改善箇所説明図

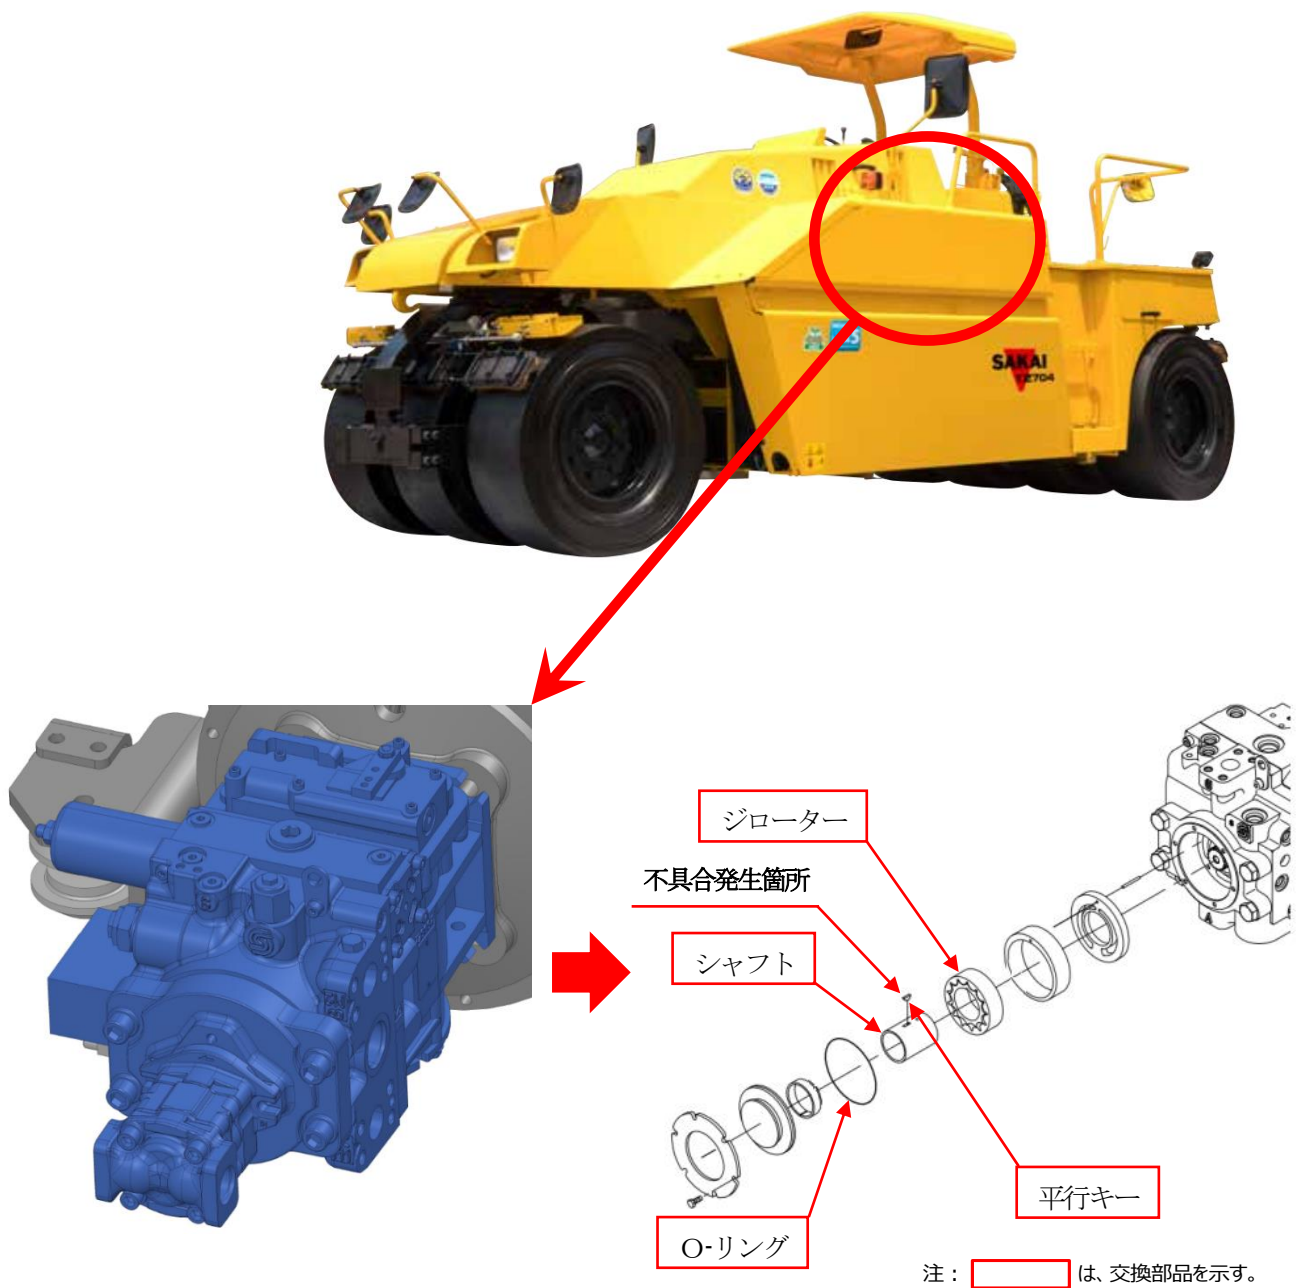
タイヤ・ローラ及びグレーダの走行油圧ポンプにおいて、設計図面が不適切であったため、ポンプの構成部品（平行キー）の強度が不足しているものがある。
 そのため、稼働中に構成部品（平行キー）が破断して動力が伝達できず、最悪の場合、走行不能になるおそれがある。

改善措置の内容：全車両、走行油圧ポンプの平行キーを対策品に交換する。また平行キー交換時にシャフト、ジョーター、O-リングを新品に交換する。
